## ZAC DU VAUHARIOT 3 (CANCALE°)

# MEMOIRE EN REPONSE AUX OBSERVATIONS DE L'AUTORITE ENVIRONNEMENTALE

**Avis de l'Ae du 20 avril 2017**

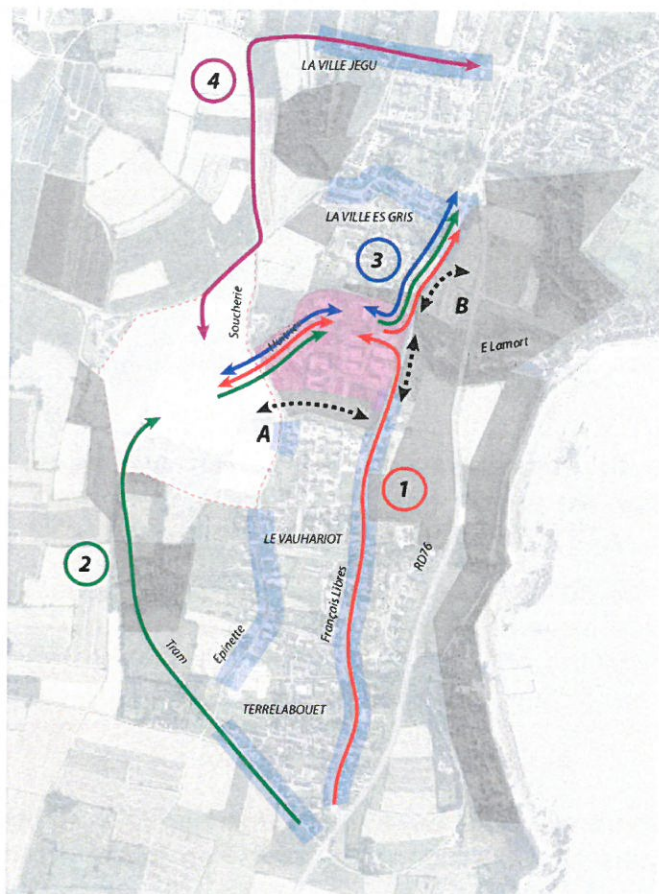
**« La possibilité d'ouvrir un nouvel accès depuis le nord du site n'a cependant pas été évoquée, au regard notamment de la fluidité dans l'accessibilité du site. »**

*« L'Ae recommande de préciser ce point. »*

Une étude de circulation a été menée en amont par le bureau d'études Métavision. Afin de retenir la meilleure option en connaissance des causes et conséquences, l'ensemble des solutions possibles a été inventorié et soumis à une analyse multicritère, portant sur :

L'option retenue est celle d'un raccordement au plus court sur la RD76, via la desserte de la ZA actuelle et la greffe d'un nouveau carrefour au niveau de l'aire d'accueil des camping-cars.

L'option Nord n'a pas été retenue car :

- les nuisances vont affecter un secteur résidentiel,
- les voies empruntées devront être recalibrées sur un linéaire de plus d'un kilomètre avec des emprises à acquérir rendant la réalisation plus complexes et plus coûteuses,
- les poids lourds devront réaliser un parcours plus long en distance et en temps. Le risque est que les poids lourds continuent au plus court en passant par la rue des Français Libres. En effet, la signalisation ne sera pas efficace et des aménagements routiers ne pourront être dissuasifs car des bus doivent passer par cette voie.

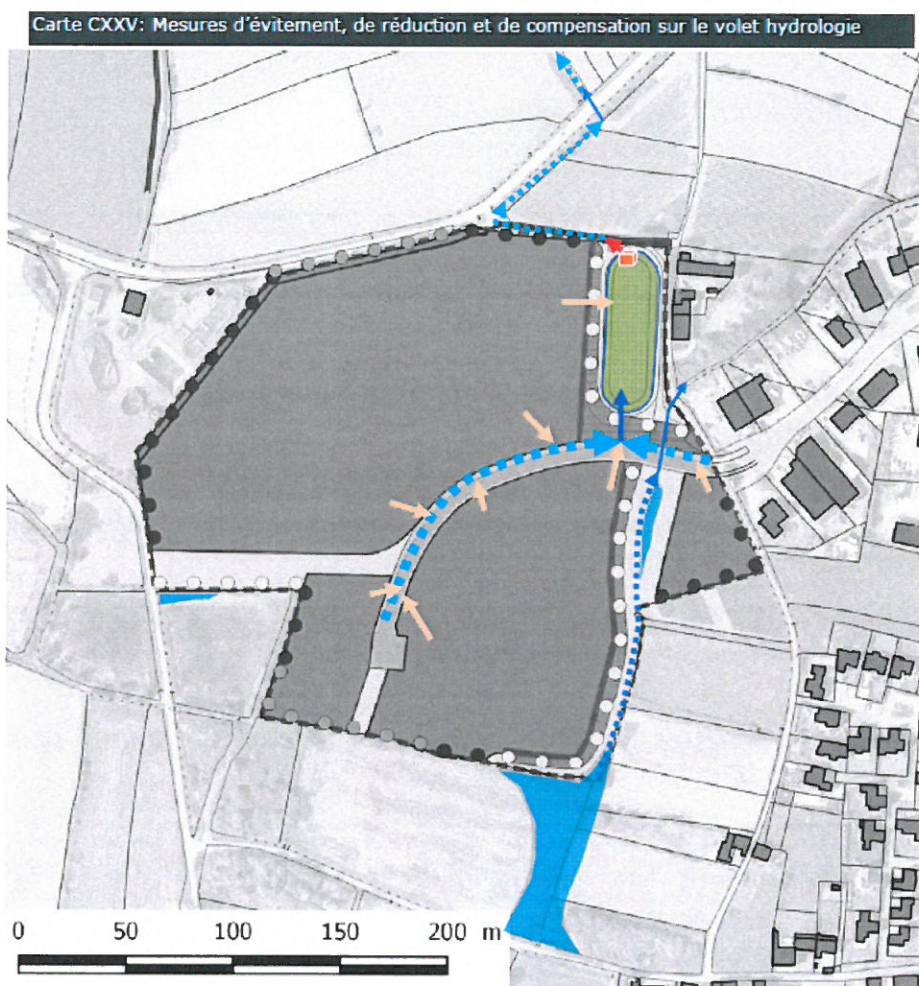
**« Des noues de collecte positionnées sur environ 250 m le long de la voie principale, compléteront le dispositif. Enfin, il est prévu d'imposer aux futurs acquéreurs la mise en place d'un déboureur-séparateur sur chacun des lots.**

**Le dossier ne démontre pas suffisamment à ce stade en quoi un seul bassin pourra recueillir les eaux partagées du site. »**

*« L'Ae recommande de préciser le circuit des eaux pluviales attendu ainsi que les mesures de suivi permettant de garantir l'efficacité des mesures au regard de la préservation des milieux récepteurs en aval du projet. »*

Le parcours de l'eau est présenté sur la carte figurant à la page 255 de l'étude d'impact.

Préservation des zones humides identifiées dans le cadre du diagnostic sur le périmètre d'étude - zones non retenues dans le périmètre opérationnel ou intégré dans les espaces verts du projet

Mise en œuvre de noues de collecte des eaux pluviales le long de la voirie - env. 250 ml

Bassin de rétention des eaux pluviales enherbé

Ouvrage de régulation des eaux pluviales

Canalisation de rejet vers l'exutoire après régulation

Les mesures de suivi figurent aux pages 253 et 254 de l'étude d'impact. On notera que le projet fait aussi l'objet d'un dossier de déclaration au titre de la loi sur l'eau et que les recommandations des services de la préfecture seront prises en considération.
